Isère Aménagement

Projet de renouvellement urbain de la ZAC des Minotiers de la commune du Pont-de-Claix (38)

Mémoire en réponse au second avis de l'Autorité environnementale suite à l'actualisation de l'étude d'impact

Octobre 2023

Figure 6 : Carte des cotes de référence au droit du projet de ZAC

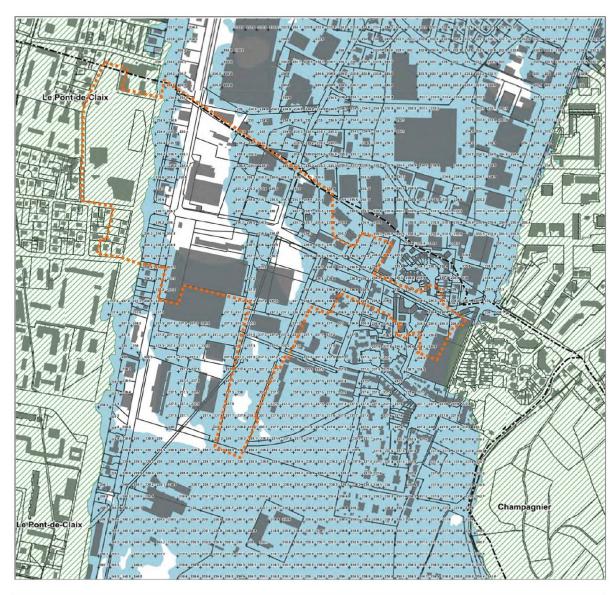
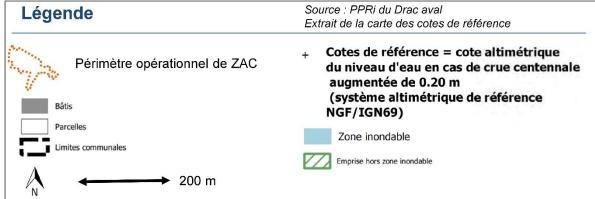
« L'AE recommande de décrire la programmation de la ZAC en y incluant toutes les opérations constitutives de celle-ci concourant à l'atteinte de ses objectifs, quels que soient leurs calendriers et leur maître d'ouvrage. »

Les cotes de références de crue varient entre 234,8 m NGF (Nord-ouest de la ZAC) pour une topographie à 234,5 mNGF (\pm 0,3 m), à 236,8 mNGF (Est de la ZAC) pour une topographie à 236,0 mNGF (\pm 0,8 m).

Sur les zones impactées, les hauteurs d'eau de crue varient ainsi entre 30 à 80 cm par rapport au Terrain Naturel, étant entendu que « [...] les cotes de référence correspondent à l'altitude atteinte par l'eau lors de la crue de référence, à laquelle une <u>marge de sécurité de 20 cm a été ajoutée</u>. » (cf. article VI.3.D. La carte des cotes de référence – page 65 de la notice du PPRI Drac).

La prise en compte du PPRi pour le projet passe donc à travers l'adaptation des fiches de lot et leur prise en compte par les équipes de conception sans requestionnement profond du projet urbain.

Figure 11 : Zonage règlementaire au droit du projet de ZAC

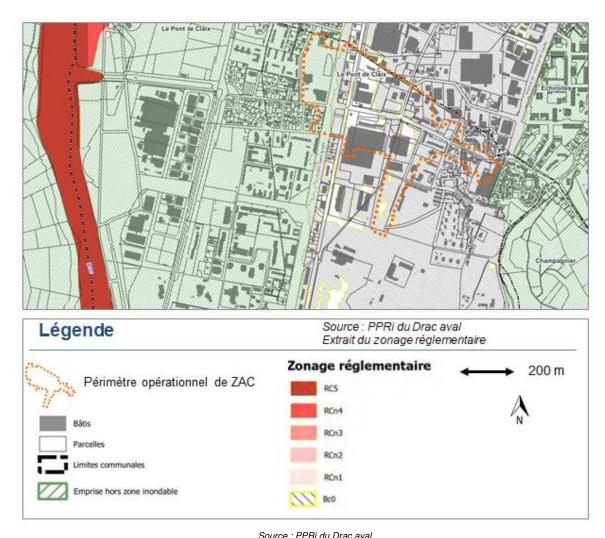
« L'AE recommande de reconsidérer le niveau d'enjeu « risques naturels » ».

La partie 1.2.1.4 (page 14) présente la récente évolution du PPRi du Drac. Celui-ci a été validé en juillet 2023 et est applicable depuis septembre 2023. La partie suivante rappelle une partie de ces éléments. Au regard de cette évolution le niveau d'enjeu lié aux risques naturels est relevé et considéré comme « modéré ».

Figure 25 : Sites BASIAS (figure 112 de l'étude d'impact)

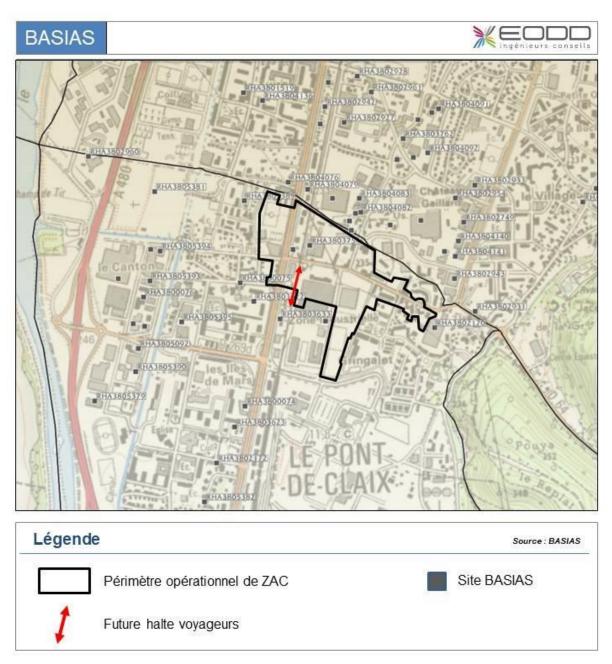
« § 3.9.3.2 : le texte cite deux sites de la base de données des anciens sites industriels et activités de service (Basias), Radio-Celard et Total situés dans le périmètre opérationnel et représente deux autres sites (Atelier Pellaton et Chaudronneries Péagoises) dans le périmètre élargi de la figure 113 ».

La figure 112 de l'étude d'impact localise les deux sites Basias suivants au sein du périmètre de ZAC :

Ces sites sont ensuite identifiés sur la figure 113 de l'étude d'impact comme « station-service » et site « Alp 'Imprim » au sein du périmètre de ZAC. Deux sites Basias sont représentés au sein du périmètre d'étude élargi (Atelier Pellaton et Chaudronneries Péagoises).

Figure 27 : Secteurs et défis dans lesquels sont répartis les actions prises dans le cadre du PPA de Grenoble Alpe Dauphiné (Source : 3ème PPA de Grenoble Alpe Dauphiné)

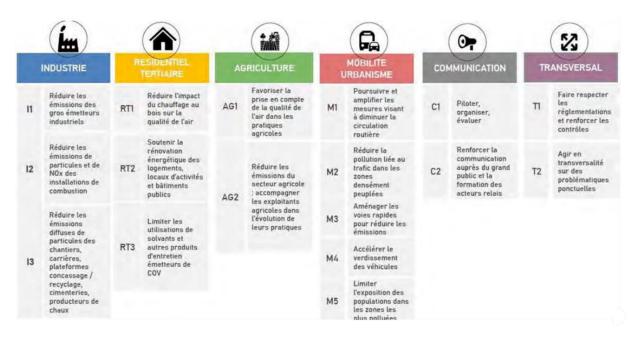
« L'AE recommande d'actualiser le dossier en prenant en compte les objectifs déclinés dans le plan de protection de l'atmosphère (PPA) adopté en 2022 et de mentionner l'existence de la zone à faibles émissions (ZFE) dans laquelle s'inscrit la commune. »

Afin d'atteindre ces objectifs le 3ème PPA de Grenoble Alpes Dauphiné a établi un ensemble de 32 actions réparties dans 17 défis, eux-mêmes classés dans 6 secteurs présentés à la Figure 27 ciaprès.

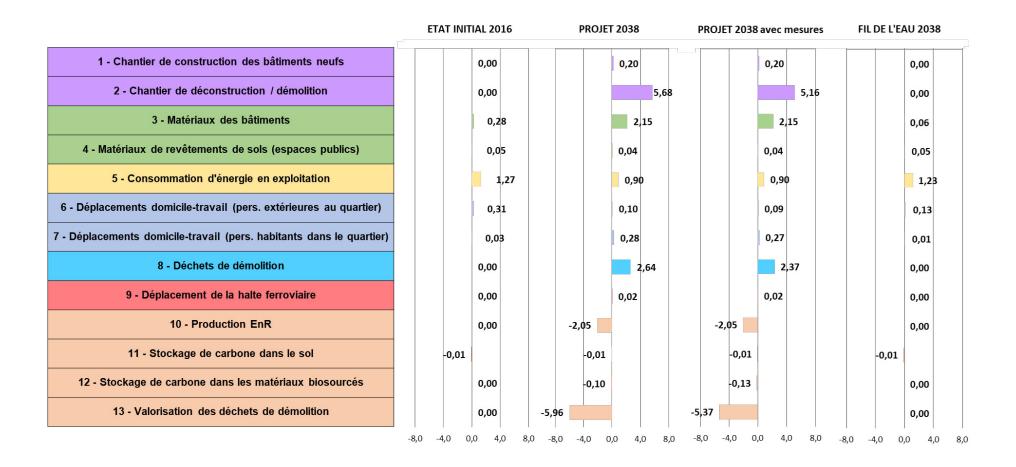
« L'AE recommande qu'une analyse des émissions de GES du projet de ZAC des Minotiers soit réalisée, en y intégrant les matériaux utilisés, en tenant compte de son insertion dans la politique de développement urbain et de trajectoire carbone de la métropole et qu'une évaluation de la consommation d'espaces réalisée par la ZAC figure dans le dossier. »

Le projet d'aménagement avec mesures de la ZAC des Minotiers au Pont-de-Claix émettra moins de GES que la mise en place du projet sans mesures associées.

De plus, pour une augmentation de +151% de surfaces de bâtiments par rapport à l'état initial, le projet avec mesures n'augmente ses émissions que de +89 %, alors que la typologie de bâtiments et d'usages change (quartier à dominante d'activité qui devient un quartier de logement) donc l'opération réalise une **optimisation des émissions en plus d'une densification urbaine.** Rapportées aux m² bâtis, les émissions du projet sont **25% inférieures** à celles de l'état initial.
